## Årdala kyrkogård

Årdala 2:1, Bettna församling, Södermanlands län, Strängnäs stift

Antikvarisk konsekvensanalys av ansökan om igenläggning  
av kyrkogårdens grusgångar

2023-05-30

Bild 13. Kyrkogårdens äldsta gravkarta från 1936. Notera numreringen av gångarna.

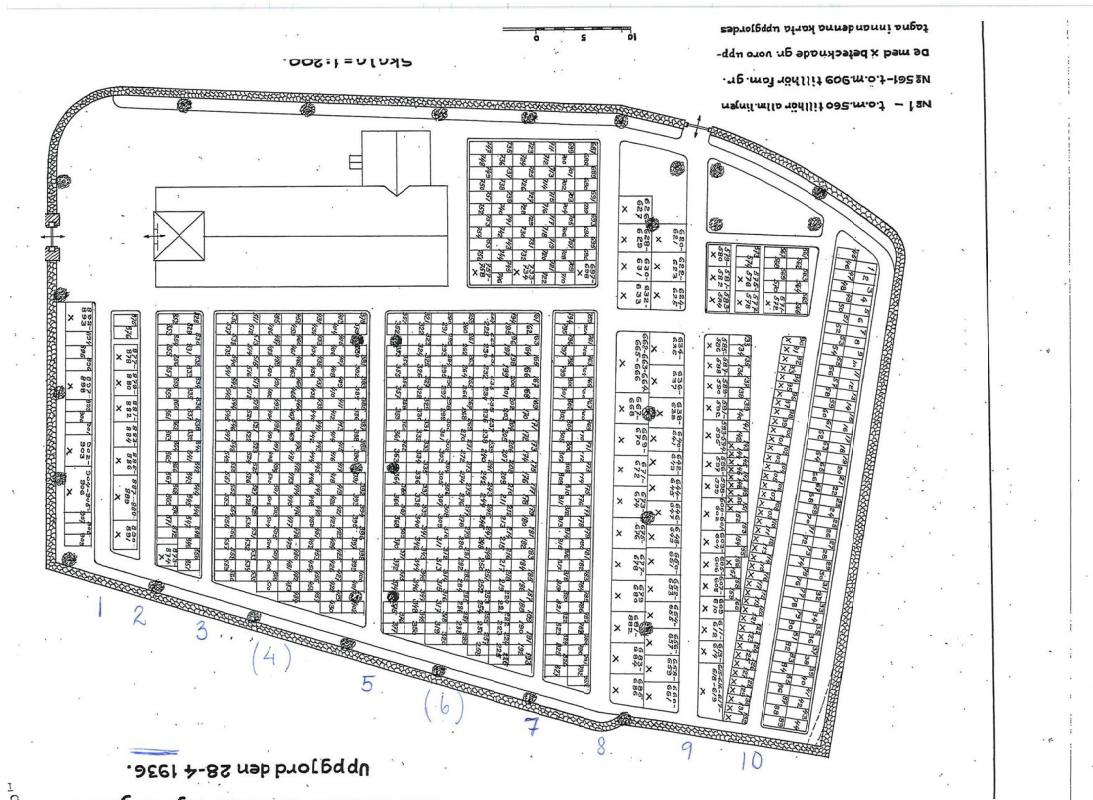
Av 1934 års gravvårdskarta (se bild 13) kan det antas att gångarna nr 1, 2, 3, 5, 7, 8, 9 och 10 då var anlagda, men det är också möjligt att flera av gångarna endast var planerade men ännu inte anlagda.

En jämförelse mellan 1934 års gravvårdskarta och 1960 års ortofoto (Lantmäteriet) pekar på att gång nr 4 (enligt församlingens numrering) är den som tillkommit sist, dock innan 1973 vilket flygfotot på bild 11 visar. Gång nr 6 tillkom mellan 1934 och 1960.

Bild 14. De gula strecken visar de gångar som avses läggas igen enligt aktuellt förslag. De röda markeringarna visar gravkvarteren som de skulle se ut enligt aktuellt förslag.

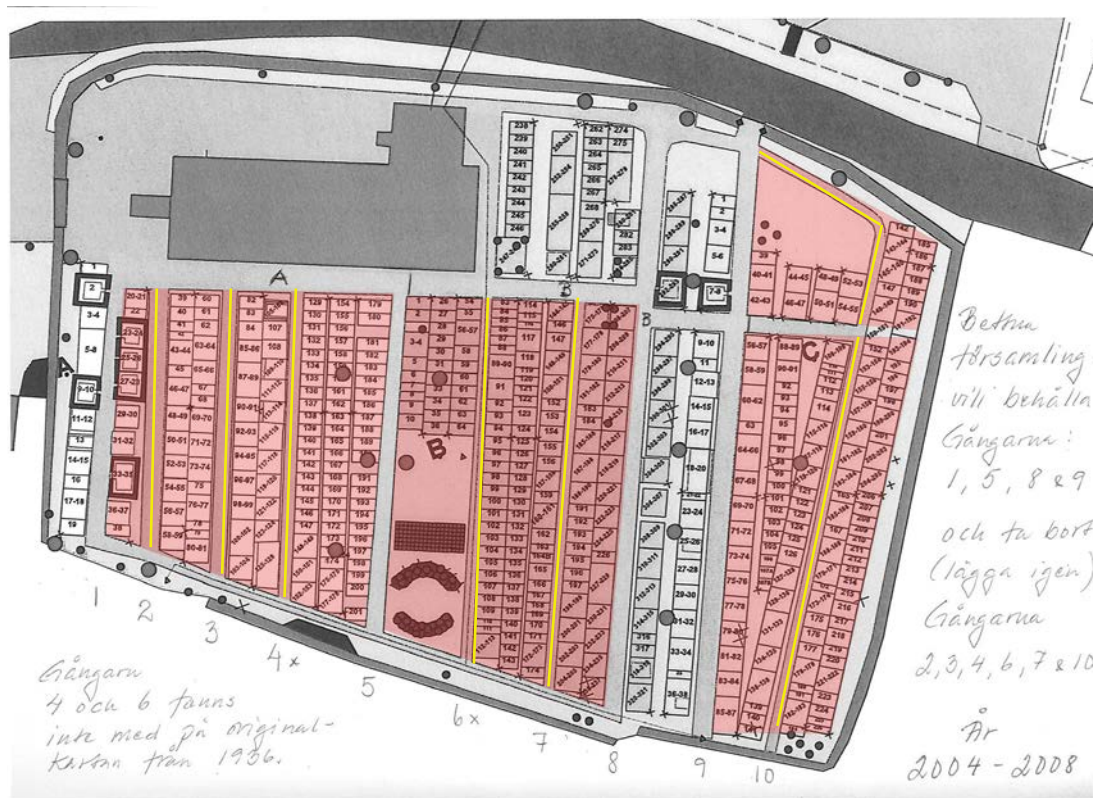
Enligt förslagshandlingarna ska sex av tio grusgångar fyllas igen med jord och sås med gräs. Alla gångar löper i nord-sydlig riktning. Dessa är gångarna nr 2, 3 och 4 i kvarter A, gång nr 6 och 7 i kvarter B samt gång nr 10 i kvarter C (se illustration på motsatt sida).

Kyrkogården karaktäriseras i dagsläget av de små gräsbevuxna gravkvarteren omgärdade av smala grusgångar som löper i nord-sydlig riktning. Att lägga igen sex av tio grusgångar gör att det i stället för tio mindre blir fyra större gravkvarter, av vilka de två västra får en betydligt mer liksidig form. Det innebär att kyrkogårdens nuvarande karaktär förändras, men inte på ett sätt som är väsensfrämmande och leder till någon oacceptabel förvanskning.

Två av de smalaste gångarna (gång nr 4 och 6) som har tillkommit efter 1936 respektive 1960 bidrar visserligen till den nuvarande långsmala kvartersindelningen. Eftersom både själva gångarna liksom kvartersindelningen de bidragit till inte är av särskilt hög ålder bedöms åtgärdsdelen inte medföra någon betydande försämring av kyrkogårdens kulturhistoriska värden.

Gångarna nr 2, 3 och 7, som har tillkommit innan 1936, har genom något högre ålder också något större kulturvärden. Eftersom det rör sig om relativt små tidsspänn (ett fåtal decennier) är också värdeskillnaden högst marginell. Gångarna bidrar också till den nuvarande kvartersindelningen och karaktären, i lika hög grad som gångarna 4 och 6. På samma sätt skulle en igenläggning av gångarna 2, 3 och 7 inte heller medföra några betydande värdemässiga förluster, i synnerhet eftersom gångarna 1, 5 och 9 (och eventuellt 10, vars bevarande jag förordar längre fram) avses bevaras.

Gångarna nr 1 och 10 har dock en något annorlunda betydelse för kyrkogårdens karaktär och rumslighet än de inre gångarna nr 2-9 eftersom de följer kyrkogårdsmuren och ansluter till gångarna intill norra respektive södra sidorna och på så vis utgör en naturlig inramning av kyrkogården. I praktiken löper inte gången hela vägen runt kyrkogården då det finns ett litet avbrott i form av bl.a. en hög tuja och en större gravsten vid södra ändarna av gångarna nr 8-10. Detta påverkar dock inte att det upplevs som om det finns en grusgång som löper runt hela kyrkogården.

Gång nr 1 berörs inte av det aktuella förslaget och behöver inte diskuteras närmre. Gång nr 10 inklusive den svängda delen intill norra kyrkogårdsmuren berörs dock av förslaget. Att lägga igen denna del skulle medföra att den nuvarande runtgående gången som åtminstone till största delen följer kyrkogårdsmuren och således omfattar hela kyrkogården får en delvis annorlunda, mer uppbruten och mindre harmonisk form än vad den nuvarande "cirkeln" utgör. Därför rekommenderas att gång nr 10 inte läggs igen, men kan istället breddas något om detta är möjligt med hänsyn till avståndet till befintliga gravar. Breddningen får dock inte vara för stor, eftersom det också skulle ge negativ inverkan på karaktären.

Förslaget bedöms ge små negativa konsekvenser för kyrkogårdens karaktär och kulturhistoriska värde. Det utgör i viss mån en återgång till ett tidigare utseende.

För att bevara upplevelsen av att grusgången följer kyrkogårdsmuren och på så vis omfamnar kyrkogården, rekommenderas att gång nr 10 utgår ur förslaget.
